VILLE DE VANNES

MODIFICATION N°1 DU PLAN DE SAUVEGARDE ET DE MISE EN VALEUR (PSMV) DE VANNES

RAPPORT DE PRESENTATION

Extrait de la modification du PSMV avec la création du secteur dédié au projet de musée des beaux-arts.

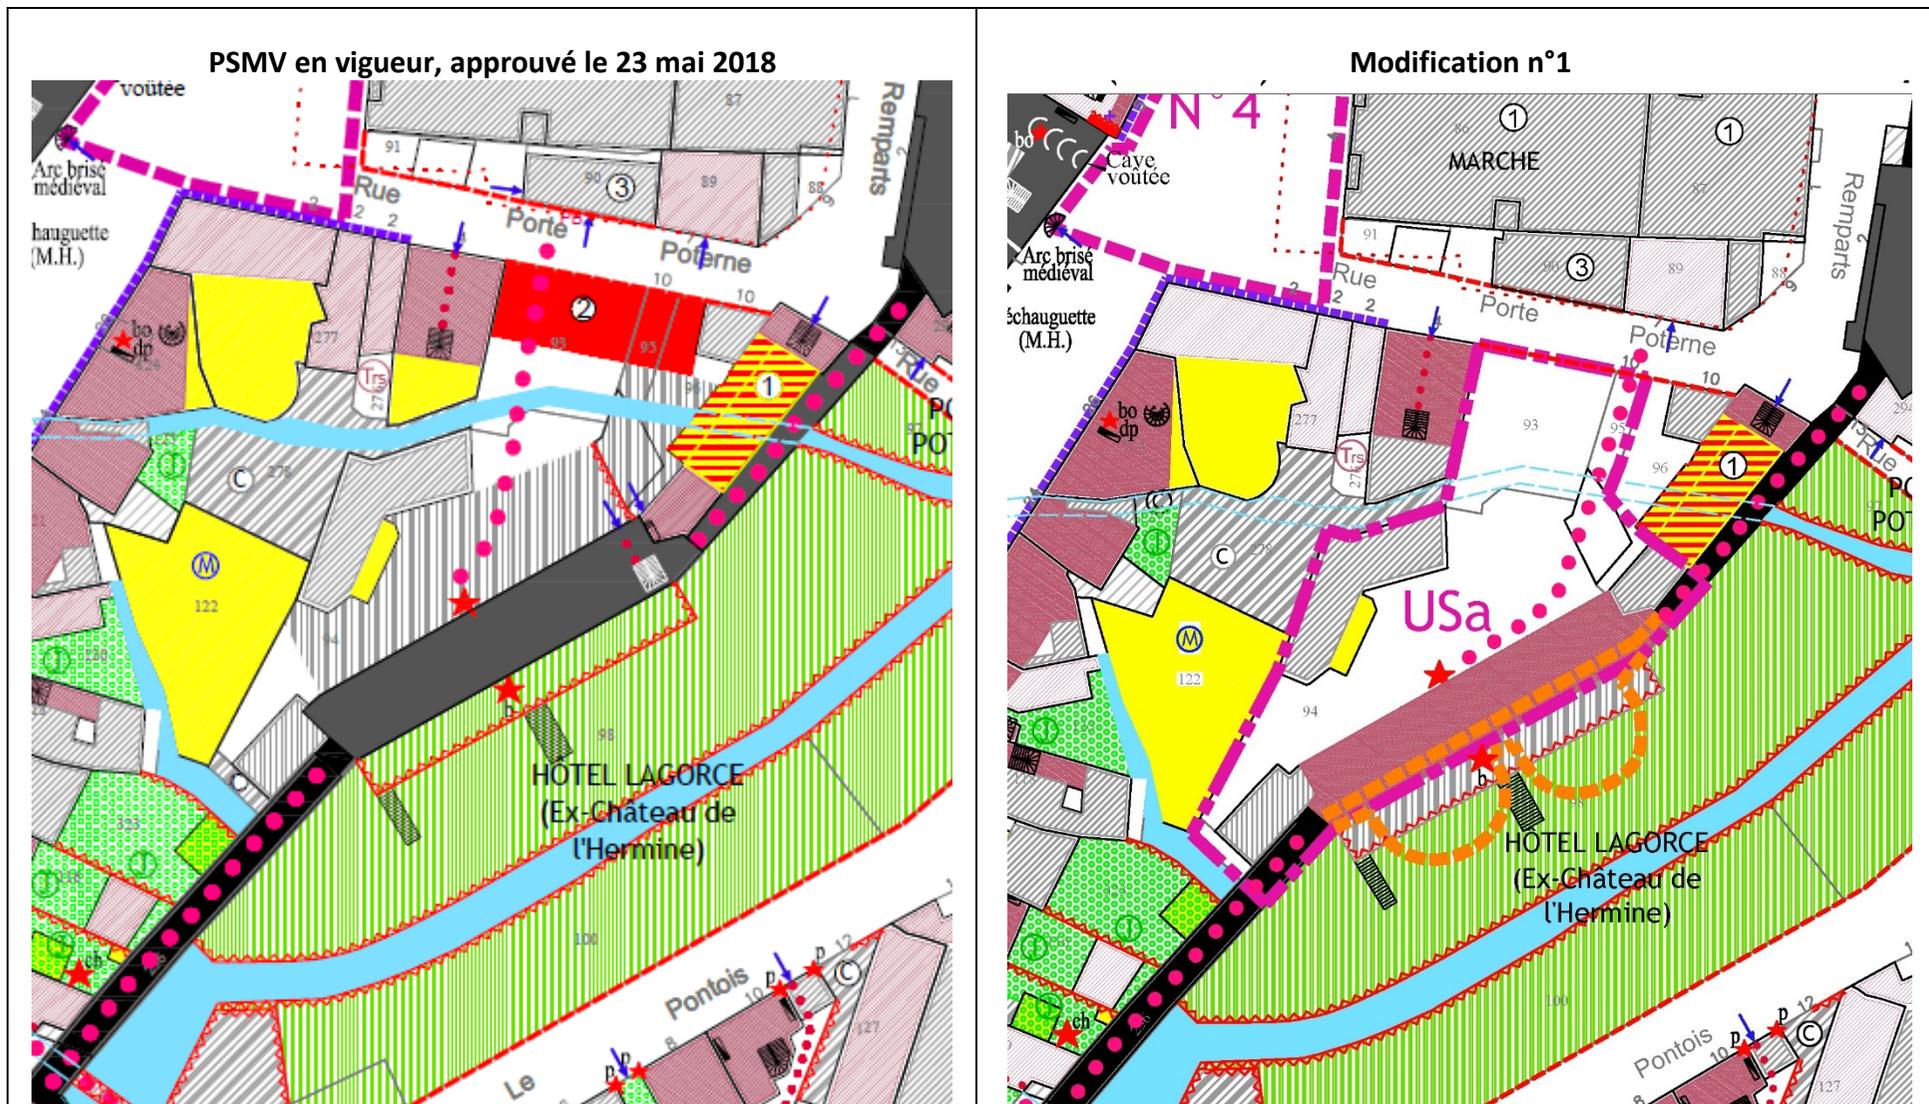
Cette proposition s'inscrit dans l'objectif d'accueillir le musée des Beaux-Arts de Vannes comme nouveau monument de la ville. La modification intègre des règles différenciées dans ce secteur pour être adaptées au projet d'intérêt public.

3.2 LES MODIFICATION RELATIVES AU DOCUMENT GRAPHIQUE

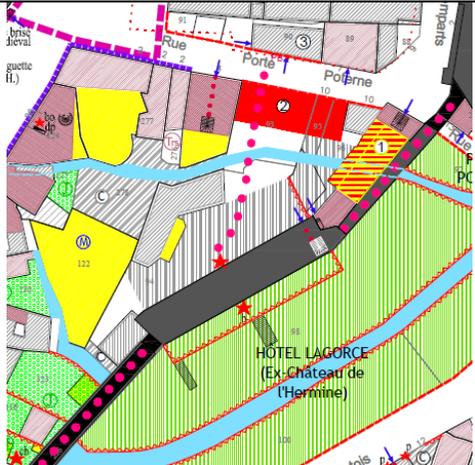
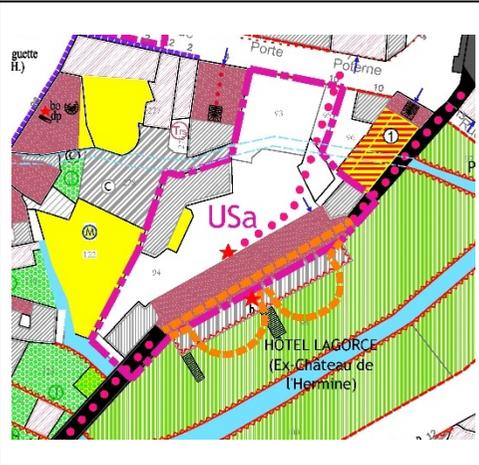
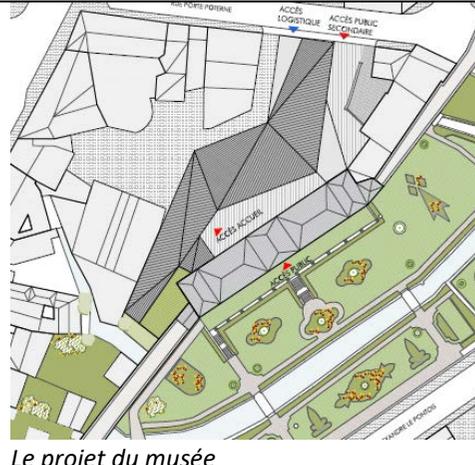
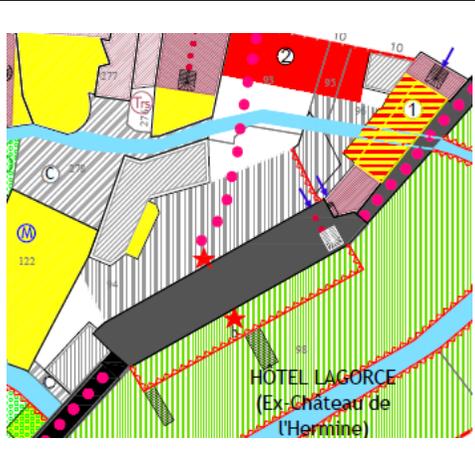
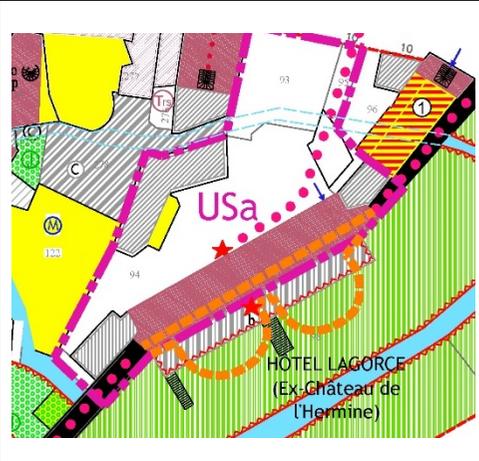
AVANT	APRES	ILLUSTRATIONS	OBJET DE LA MODIFICATION
 <p>Plan de situation avant modification. Le secteur USA est délimité par une ligne pointillée rose. Le bâtiment principal est l'Hôtel Lagorce (Ex-Château de l'Hermine). Des zones de protection sont indiquées par des hachures et des numéros (1, 2, 3). Des accès sont notés : 'ACCÈS PUBLIC', 'ACCÈS LOGISTIQUE', 'ACCÈS PORTÉ'.</p>	 <p>Plan de situation après modification. Le secteur USA est maintenant délimité par une ligne continue rose. Les modifications de protection et d'accès sont visibles par rapport à l'état précédent.</p>	 <p>Le projet du musée</p>	<p>L'emprise principale du projet du musée fait l'objet d'un secteur du PSMV, le secteur USA.</p> <p>Ce secteur permet de disposer de règles différenciées concernant les questions de hauteurs, d'aspect et de limites séparatives.</p>
 <p>Détail du plan de situation avant modification, montrant la zone de l'Hôtel Lagorce et les zones de protection adjacentes.</p>	 <p>Détail du plan de situation après modification, montrant les modifications apportées à la zone de l'Hôtel Lagorce et aux zones de protection.</p>		<p><u>Parcelle 94 (Hôtel Lagorce)</u></p> <p>Passage de l'Hôtel Lagorce en 1^{ère} catégorie de protection. Les vestiges de l'ancien château de l'hermine et ses remparts sont inscrits au titre des monuments historiques. Suppression de la protection de l'escalier intérieur mentionné au plan. Recalibrage du tracé du « passage public ou privé à maintenir ». Suppression de la trame d'espace vert protégée sur la terrasse de l'hôtel Lagorce. Modification du tracé du passage porté au plan. Ajout du tracé supposé des tours du château de l'Hermine.</p>

<p><u>Parcelle BS 294</u></p> <p>L'immeuble BS 294 était classé en 1^{ère} catégorie (rose violacé foncé) ; il est classé en 2^{ème} catégorie de protection (rose clair) pour permettre sa préservation avec des aménagements intérieurs adaptés (par exemple l'accessibilité PMR).</p>
			<p><u>Parcelles BS 92</u></p> <p>Suppression de la prescription d'immeuble « dont la démolition pourra être imposée sur d'une partie du bâti de la parcelle BS 92 et inscription en « bâtiment non protégé ».</p>
			<p><u>Parcelles BS 94, BS 95, BS 96, BS 122, BS 331</u></p> <p>Suppression de la protection portée sur la cour.</p>

<p><u>Parcelles BS 93, BS 95, BS 96</u></p> <p>Suppression de l'emprise de construction imposée au droit de la rue Porte Poterne.</p> <p>Suppression de la limitation de la hauteur constructible (2=R+2).</p> <p>Maintien de l'implantation obligatoire en toute ou partie sur l'alignement (tireté rouge).</p>
			<p><u>Parcelles BS 331, BS 329</u></p> <p>Le bâtiment de la parcelle 329 passe en « bâtiment non protégé ».</p> <p>Suppression de « l'accès porte d'entrée » au bâtiment de la parcelle 329 et de l'hôtel Lagorce. La porte est maintenue mais n'est plus l'accès principal.</p> <p>Suppression du « mur ou soutènement à maintenir ».</p>
			<p>Mise à jour :</p> <p>Modification de la légende « plan d'eau, rif ou canal » appliqué sur le bras de rivière, en « canal souterrain » représenté, par un tireté bleu dans le cœur d'îlot.</p>
